**AVIS RELATIF A LA PROTECTION
CONTRE LES EVENTUELS EFFETS NOCIFS ET NUISANCES
PROVOQUES PAR LES RAYONNEMENTS NON IONISANTS
GENERES PAR DES ANTENNES EMETTRICES STATIONNAIRES**

Commune : MALMEDY - Exploitant : ORANGE

Rapport n° 5061 / 2023

Figure 1 : Vue en plan des lieux de séjour et des points de contrôle

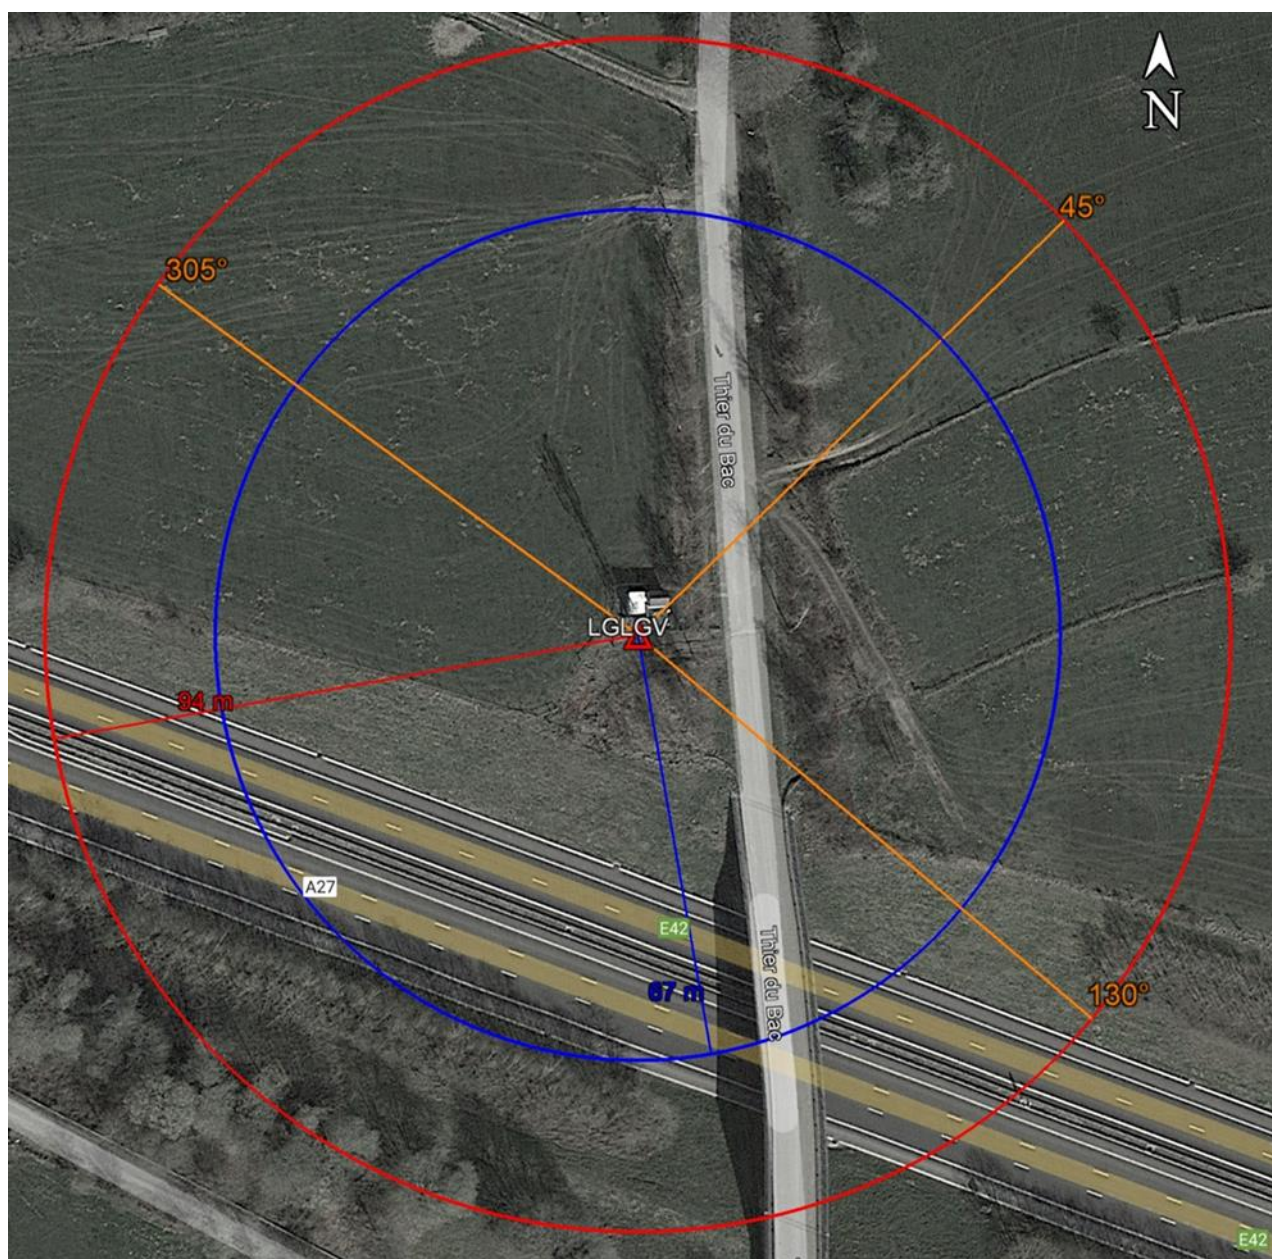
En ce qui concerne les antennes de l'installation mentionnées dans le tableau 1, la distance maximale à laquelle la limite pourrait être atteinte, à l'extérieur, est égale à 72,3 m. S'il n'y a pas de LS à une distance inférieure, les antennes respectent forcément la limite d'immission.

Dans le cas des LS situés à l'intérieur des bâtiments, une atténuation d'obstacle est prise en compte et il en résulte que la distance maximale à laquelle la limite pourrait être atteinte se réduit à 51,2 m.
